Urgent Field Safety Notice

Reference: 97049464-FA

Urgent Field Safety Notice

SureTek™ Burr Hole Cover Kit, part of the Vercise™ Deep Brain Stimulation System, Retaining Clip Locking Difficulties – IFU Update

Figure 23. Lock the Slider

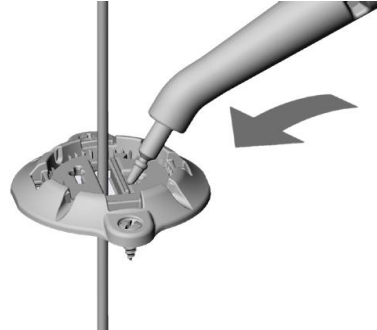
Boston Scientific is initiating a Product Correction (IFU update) to address difficulties while locking SureTek™ Burr Hole Covers (BHC) to secure Deep Brain Stimulation (DBS) Leads, part of the Vercise™ Deep Brain Stimulation System. In some cases, resistance has been encountered while closing the Retaining Clip locking mechanism to securely hold the lead in place.

This letter provides labelling updates to guide users if they encounter resistance or difficulties while closing the Retaining Clip locking mechanism. See **Appendix 1** for Surgical Implant Manual updates to be implemented.

Surgical Implant Manual Section	Planned Updates
Securing the DBS Lead	6. While stabilizing the DBS Lead, carefully position the Retaining Clip over the Base so that the DBS Lead is located in the open channel of the Retaining Clip. Position the Retaining Clip so that the static side of the opening is against the Lead (Figure 21).  Figure 21. Position the Retaining Clip Over the Base 7. Push the Retaining Clip down into the Base. Ensure that the Retaining Clip is completely seated in the Base (Figure 22).  Figure 22. Push the Retaining Clip Into the Base 8. Place the tip end of the Placement/Removal Tool into the closure dimple or anywhere along the length of the Slider on the Retaining Clip to push the Slider towards the DBS Lead until it locks into place. Use the tip end of the Placement/Removal Tool to apply pressure on the Slider face in the opposite direction to ensure that the Slider is fully locked (Figure 23).

Note: If you have difficulty locking the Slider, you may need to remove the Lead Stylet before locking the Slider in place, or replace the Retaining Clip using another Burr Hole Cover Kit or Burr Hole Cover Spares Kit.

Figur 23. Lås skjutreglaget

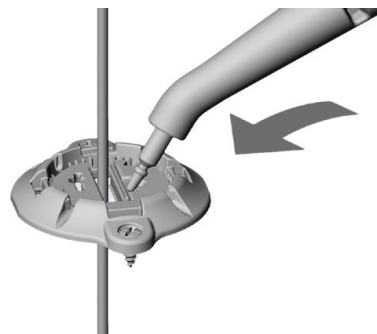
Boston Scientific initierar en produktkorrigering (uppdatering av bruksanvisning/IFU) för att uppmärksamma svårigheter vid låsning av SureTek™ borrhålslock (BHC) för att säkra elektroder för djup hjärnstimulering (DBS), som är en del av Vercise™ system för djup hjärnstimulering. I vissa fall har motstånd uppstått vid stängning av låsmekanismen för clipset, vilket försvårar en säker fixering av elektroden.

Detta brev innehåller uppdateringar av märkningen för att vägleda användare vid eventuellt motstånd, eller svårigheter med att stänga låsmekanismen på clipset. Se **bilaga 1** för uppdateringar av manualen för kirurgiska implantat som ska implementeras.

Avsnitt i manualen för kirurgiska implantat	Planerade uppdateringar
Fästa DBS-elektroden	6. Medan DBS-elektroden stabiliseras, placera försiktigt clipset över basen så att DBS-elektroden är placerad i clipsets öppna kanal. Placera clipset så att den statiska sidan av öppningen är mot elektroden (Figur 21).  Figur 21. Placera clipset över basen 7. Tryck ner clipset i basen. Se till att clipset sitter ordentligt fast i basen (Figur 22).  Figur 22. Tryck in clipset i basen 8. Placera spetsen av placerings-/borttagningsverktyget i förslutningsfördjupningen eller var som helst längs skjutreglagets längd på låsklämman för att skjuta skjutreglaget mot DBS-elektroden tills det låses på plats. Använd spetsen av placerings-/borttagningsverktyget för att applicera tryck på framsidan av skjutreglaget, i motsatt riktning, för att säkerställa att skjutreglaget är helt låst (Figur 23).

Obs: Om du har svårt att låsa skjutreglaget kan det vara nödvändigt att ta bort elektrodens styrtråd innan du låser skjutreglaget, eller byta ut clipset med hjälp av en annan borrhålslocksats eller borrhålslock-reservsats.
